福島第一原子力発電所

2号機原子炉圧力容器窒素封入ライン追設について

2021年11月5日

東京電力ホールディングス株式会社

窒素封入設備 系統概略図 (改造後)

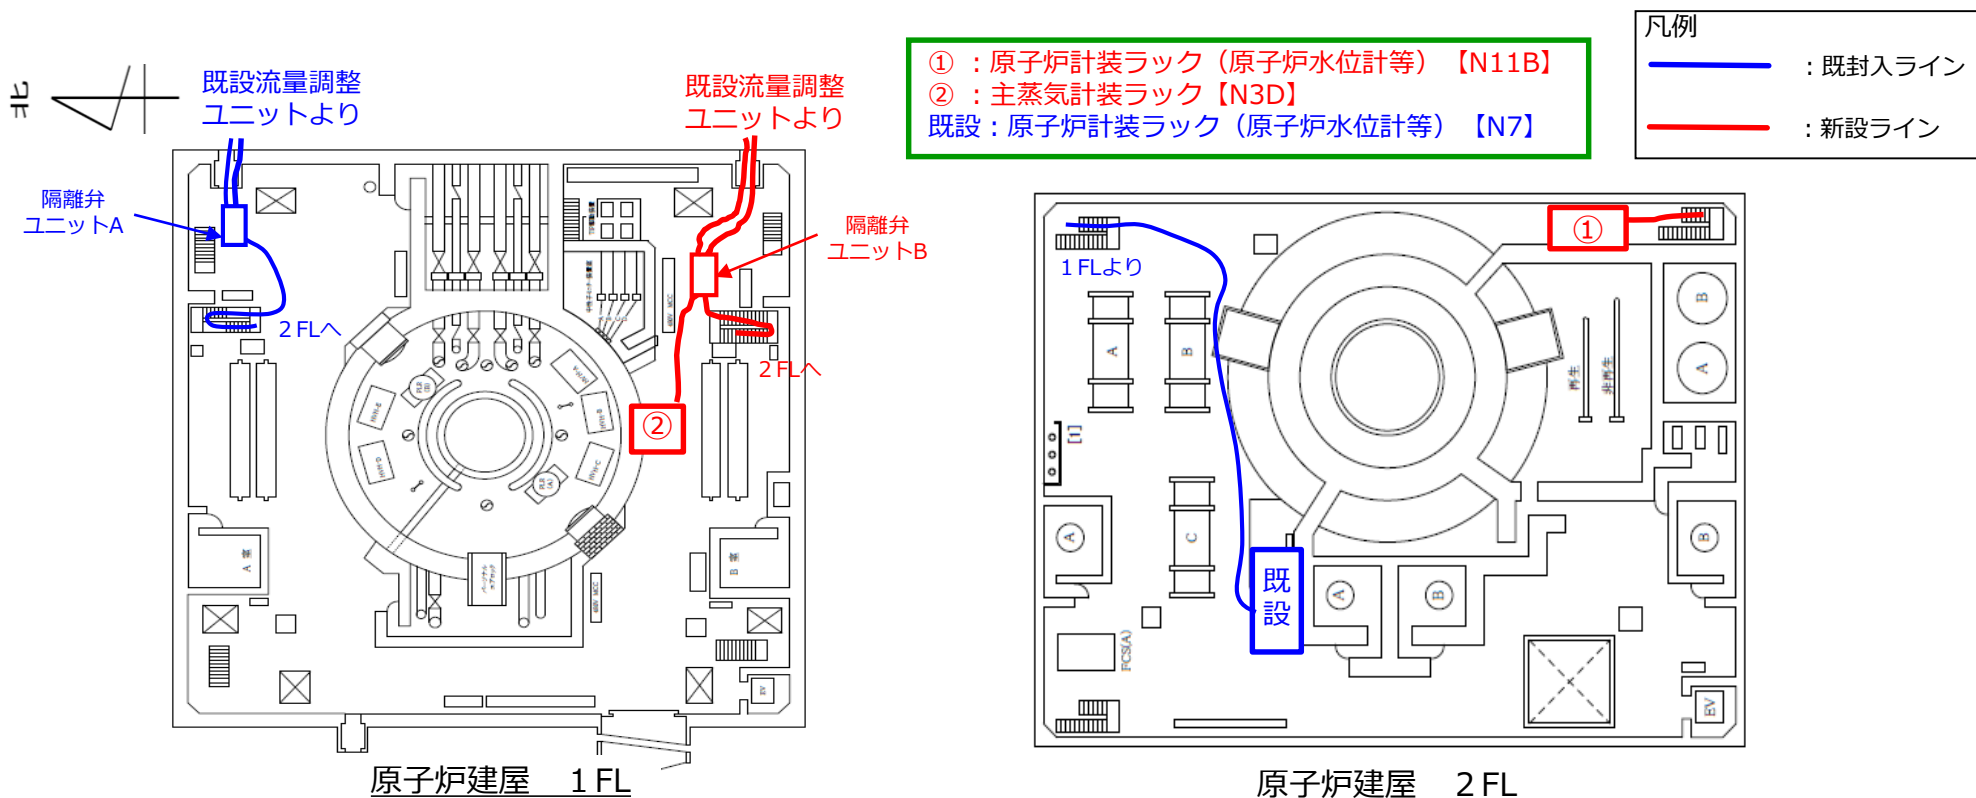
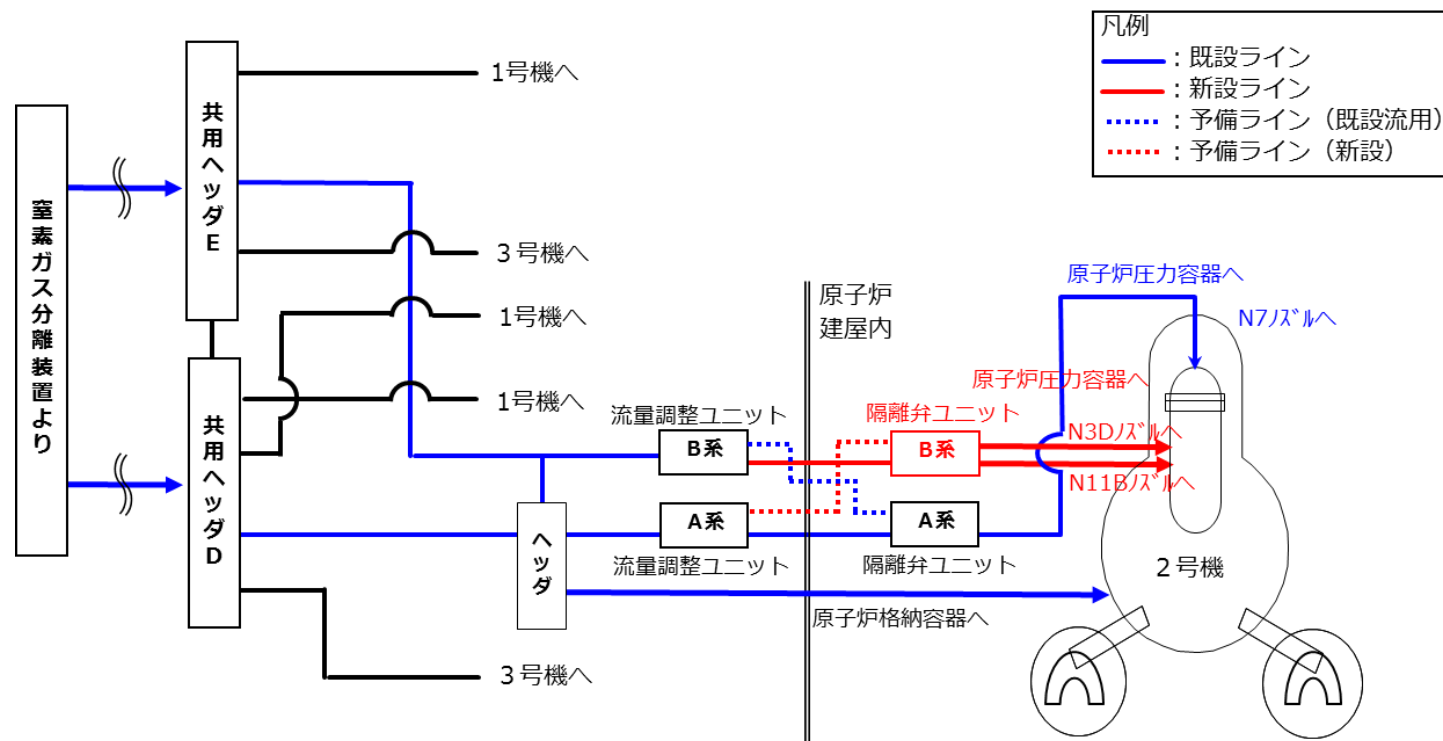
- 選定した封入点2箇所（①N11B, ②N3D）の計装配管接続口へ既設流量調整ユニットからの封入ラインを追設する。追設する各封入ラインの独立性を確保するため、隔離機能を有する隔離弁ユニットを新設する。
- 使用前検査については、同設備の実施計画Ⅱ添付資料-10に準じて実施する。

- 封入点2箇所 (①N11B, ②N3D) の計装配管接続口へ既設流量調整ユニットからの封入ラインを追設する。追設する各封入ラインの独立性を確保するため、隔離機能を有する隔離弁ユニットを新設する。

※万一の隔離弁ユニットや封入ラインの損傷による供給停止に備え、各流量調整ユニットから隔離弁ユニット間に予備ホースを設置し、ホースの接続切替による速やかな原子炉圧力容器窒素封入の再開を可能とする。

4. 隔離弁ユニット（機器仕様）

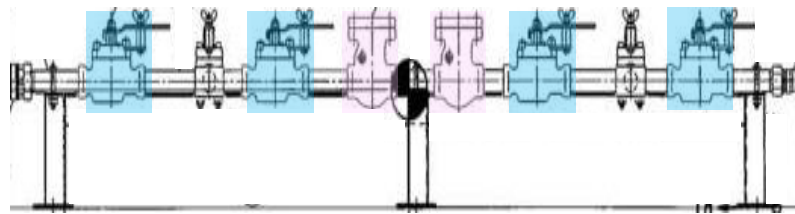
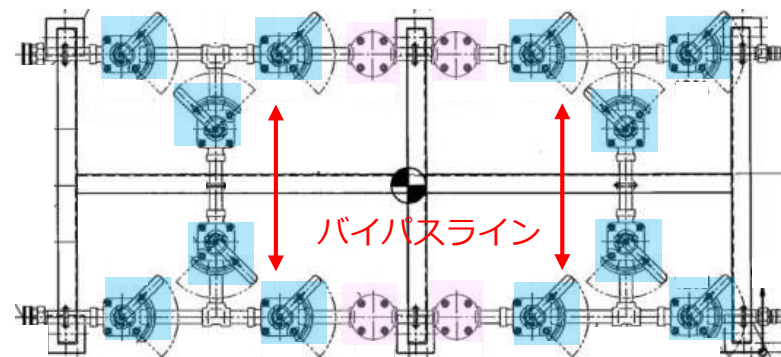
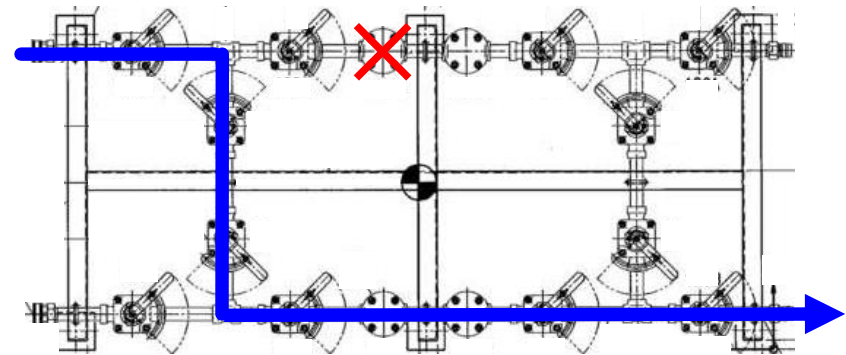
- 新設する隔離弁ユニットについては、窒素供給が停止した際にRPVから窒素封入系統への逆流防止を目的に設置する。なお、隔離弁ユニットの構成については、単一故障による機能喪失防止として逆止弁を2台設置する。
- メンテナンス性を考慮し、バイパスラインを設ける。
- 弁については、既設同様にロック機構付きボール弁を採用し、接触等意図しない弁動作を防止する。

図-1 原子炉格納容器内窒素封入設備 系統概略図

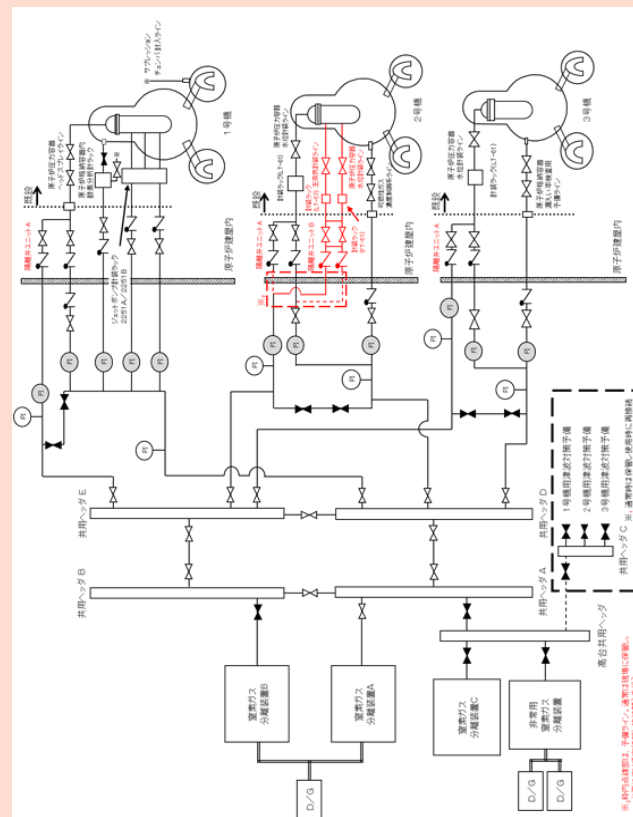
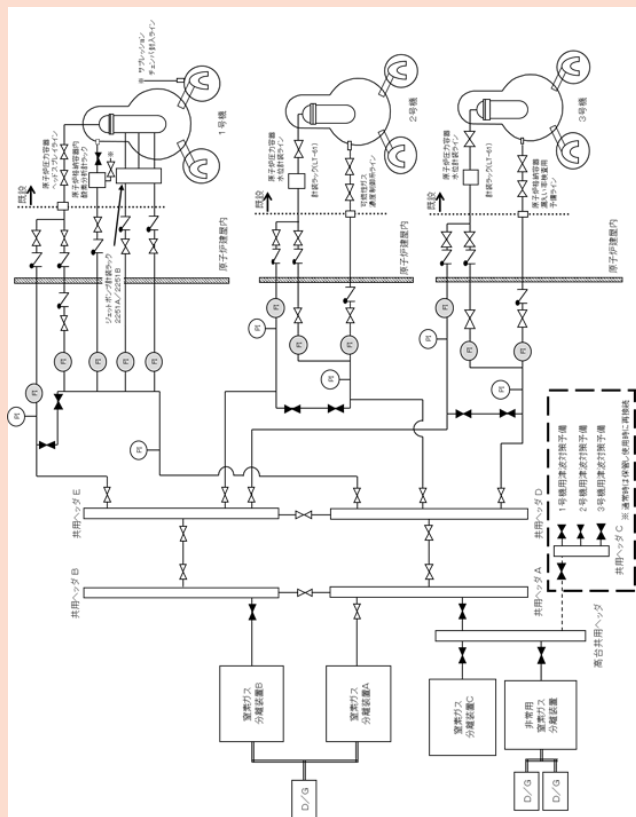
- 変更理由：2号機原子炉压力容器内窒素封入ライン追設に伴う系統概略図の変更

図一-1 新設設備範囲図

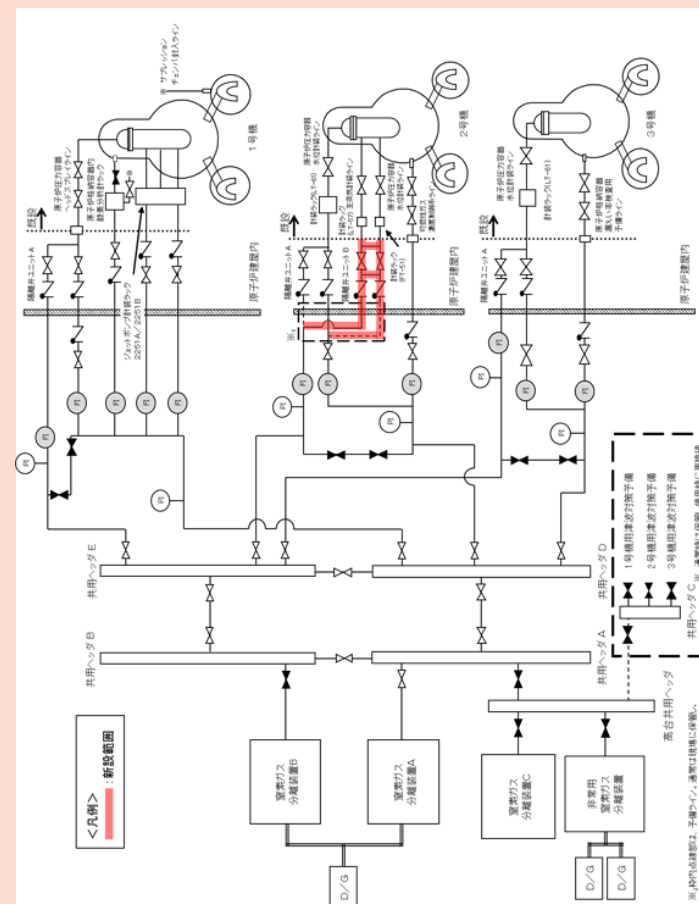
- 変更理由：2号機原子炉压力容器内窒素封入ライン追設について新規記載
